CIRCULAR ACLARATORIA N° 1⁽¹⁾**1. Pregunta del Oferente:**

Servicio de reacondicionamiento y puesta en valor de salas del segundo piso del CENTRO CULTURAL BORGES para la nueva sede del MUSEO NACIONAL DE ARTE ORIENTAL

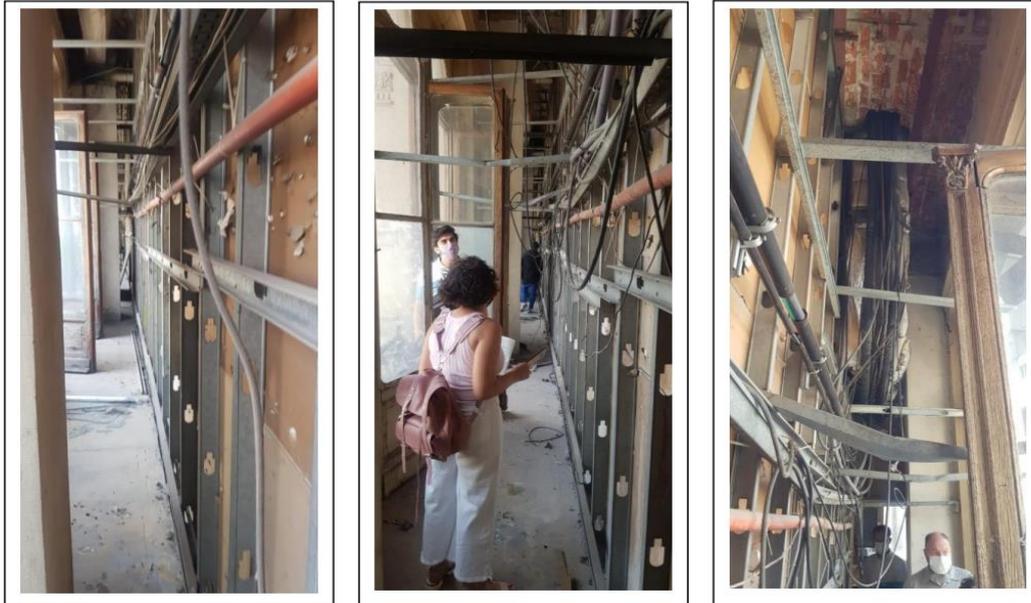
Parte de las tareas a desarrollar son el retiro del tabique de placa de yeso tipo durlock que genera el pasillo técnico lateral.

Por el mismo se encuentran desplegadas varias instalaciones (agua, electricidad, etc), además en su extremo se encuentran los ductos de ventilación de otras áreas, ajenas a las de intervención de obra.

Por lo cual consultamos si en la remoción del mencionado tabique, se debe considerar la elevación de los servicios existentes con un cajón a la altura del cieloraso con accesos de mantenimientos y en el extremo del pasillo un cierre que permita alojar los ductos mencionados.

Acompañamos la expresado con unas fotos con el objeto de brindar mayor claridad.

En plano "02 - Plano Demolición" se indica que esos conductos se deben elevar, previa coordinación con Galerías Pacífico. Se construyen nuevos tabiques T3 marcados en el plano "03 - Arquitectura". En el plano "04 - Cielorrasos" se indica el nuevo cajón. Tomar las medidas aproximadas que se mencionan en el cuadro Descripción. Se verificará con IO.
